**AUTORIDAD NACIONAL DE LICENCIAS
AMBIENTALES - ANLA**

RESOLUCIÓN NÚMERO

01 MAR 2012

**"POR MEDIO DE LA CUAL SE ACLARA LA RESOLUCIÓN 097 DEL 22 DE
NOVIEMBRE DE 2010 Y SE TOMAN OTRAS DETERMINACIONES"**

Figura 1. Localización fuente de materiales Villa Cecilia El Cerrito

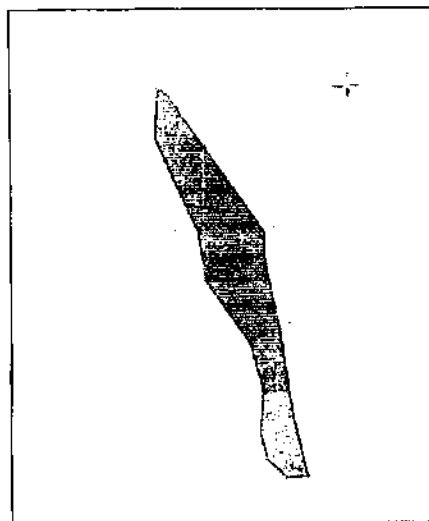
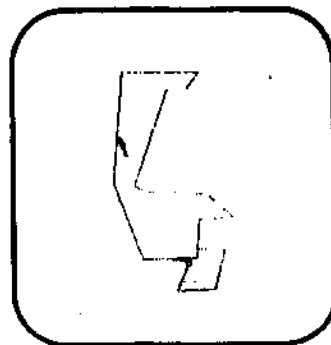
- a. **Fuente de materiales Villa Cecilia el Cerrito:** De acuerdo con lo expuesto en la parte considerativa de la Resolución 0097, página 52, indica la ANLA "...Las coordenadas de este (sic) polígono de la fuente de materiales Villa Cecilia – El Cerrito, se encuentran por fuera del autorizado en la Resolución 00040 del 14 de marzo de 2011, por lo que se debe aclarar si se trata de un error en la información de las coordenadas, por tanto se recomienda no autorizar esta fuente de materiales hasta tanto no se aclare la divergencia de coordenadas..."

Sobre esta consideración, nos permitimos solicitar de manera respetuosa, se reconsidere la decisión de la ANLA, en la medida que se presentó una diferencia en las tablas de coordenadas presentadas en los planos de diseño, sin embargo, con los mismos planos de diseño, los cuales fueron entregados en formatos editables, aparece el área de interés minero para esta fuente, identificada en color naranja y ajustada para que coincida justamente con el área autorizada en la resolución 0014 (sic) de marzo de 2011.

En la Figure 1 se presenta la localización de la fuente de materiales Villa Cecilia – El Cerrito, incluyendo un acercamiento de los puntos 1 y 16 de la fuente de materiales, en donde se puede observar que el borde norte de la fuente, se encuentra dentro del límite establecido en la Resolución 0014 (sic) para la autorización temporal MAJ 14381. En la parte inferior derecha se presentan las coordenadas de la fuente de materiales, las cuales pueden ser confirmadas con el diseño minero entregado en el Anexo 10 del documento de información aclaratoria del proceso de modificación.

- a. **Fuente de Materiales Villa Cecilia – El Cerrito:** La firma Concesionaria indica que los datos presentados en el Documento de Información aclaratoria en la ruta: Anexo 10

Fuentes de Materiales, Carpeta 22 Villa Cecilia – El Cerrito, Anexo 1 Topografía y diseño, Archivo Villa Cecilia El Cerrito en formato DWG, se corroboran con la representación del área en color naranja en dicho plano. Realizando una nueva revisión con los datos presentados en las Figuras 1 y 2 del documento de solicitud de aclaración, se denota que el lado que une los puntos denominados 10 - 11 con coordenadas señaladas según el Certificado de Registro Minero MAJ-14381, definido mediante la Resolución 000040 del 14 de marzo de 2011, relacionadas en la Figura 2, presenta intersección con los lados formados por la unión de los puntos 1 - 2 y 15 - 16 con coordenadas señaladas en la Tabla: Fuente de Material El Cerrito, de la Figura 2, quedando un área mínima (aproximadamente el 1% del área total de explotación) del polígono de interés de explotación por fuera según Certificado de Registro Minero, tal como se representa en el siguiente esquema:

Figura 4 Localización de la autorización temporal LKO-14411

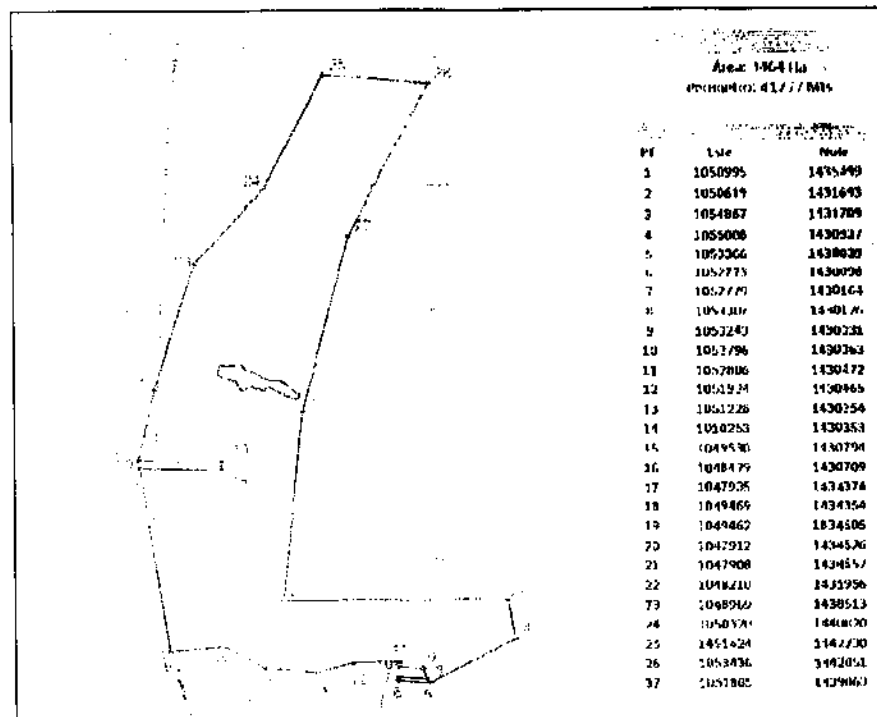
Adicionalmente, en la Figura 4 se presente la localización de la fuente de materiales Vega Grande, de acuerdo con la Resolución 6010 de 2011 para la autorización temporal LKO 14411 y su correspondiente cuadro de coordenadas para validar la localización de la fuente dentro de la autorización correspondiente.

- b. **Fuente de Materiales Vega Grande:** Una vez revisados los datos de los polígonos de interés para explotación de materiales y del Certificado de Registro Minero, se encuentra que el polígono, está completamente dentro del autorizado por el Certificado de Registro Minero LKO 14411, definido mediante la Resolución 006010 del 2 de marzo de 2011.

Por todo lo anterior, se considera procedente el autorizar ambientalmente la explotación de esta fuente de materiales, teniendo en cuenta los estudios ambientales presentados, sin embargo se establece que no se podrá explotar en este caso, zonas por fuera del área de interés minero presentada a esta Autoridad, ni se podrá superar los volúmenes establecidos en el permiso minero. El anterior permiso de explotación de materiales involucra el otorgar el permiso de emisiones atmosféricas que aplica para tal fin.
